Beilage 3.7

Wasserbauplan Orpundbach

Brücke Stöckenmattstrasse – Mündung Nidau-Büren-Kanal

Vernehmlassungsbericht

Situationsplan

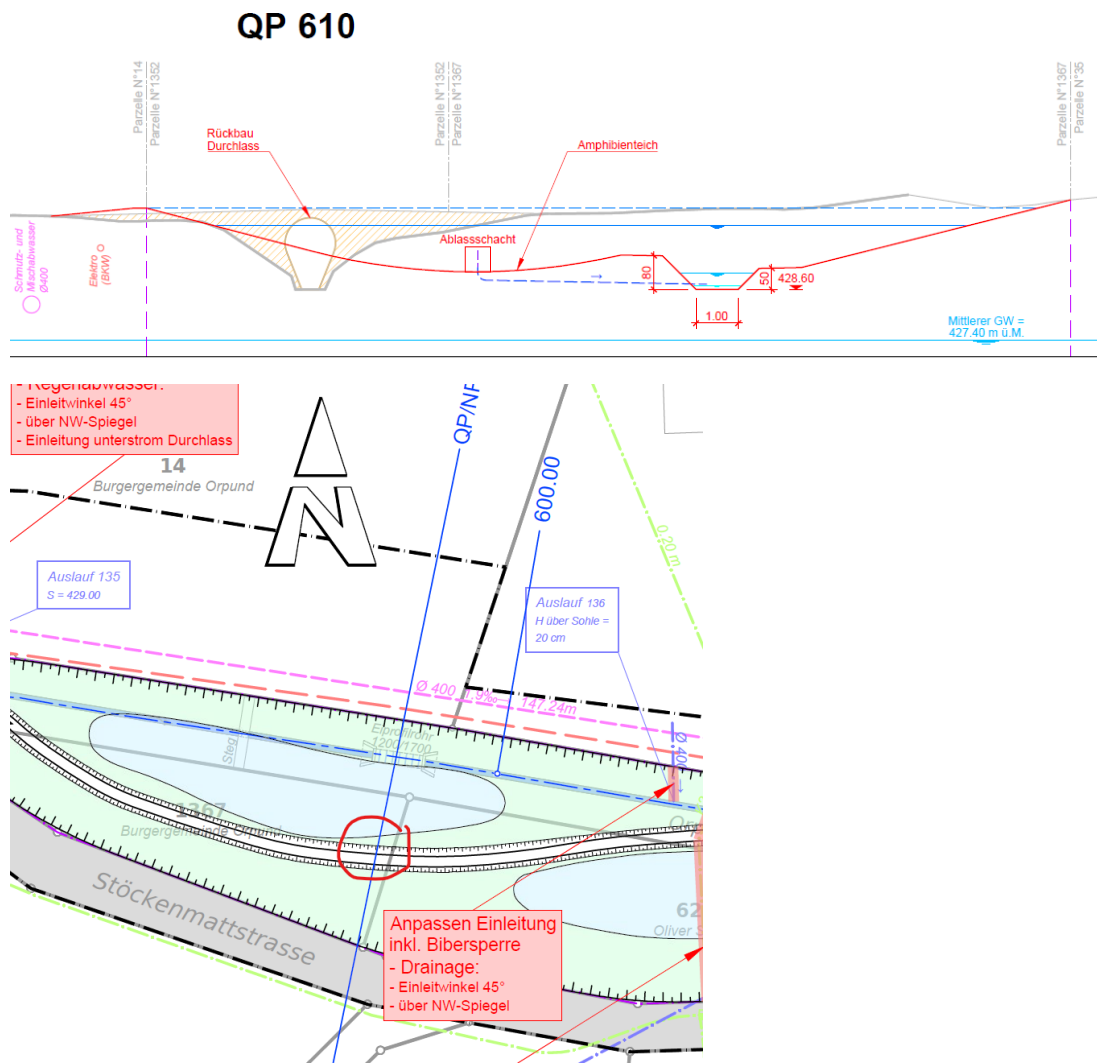
- 2.16 Der Ablassschacht aus dem Querprofil 610, bzw. dessen Einmündung in das offene Gerinne, ist im Situationsplan einzuzeichnen:

10.04	OIK III Wasser	Auflage	<u>Situationspläne:</u> Ablassschacht aus Querprofil 610, bzw. dessen Einmündung in das offene Gerinne ist im Situationsplan einzuzeichnen.	Der Ablassschacht ist in der «Situation Massnahmen Flussbau - Teil 1» dargestellt. Der Bildausschnitt im Amtsbericht stammt aus dem Plan «Situation Massnahmen Werkleitungen - Teil 1». Der Übersichtshalber werden dort nur die Massnahmen an Werkleitungen gezeigt.
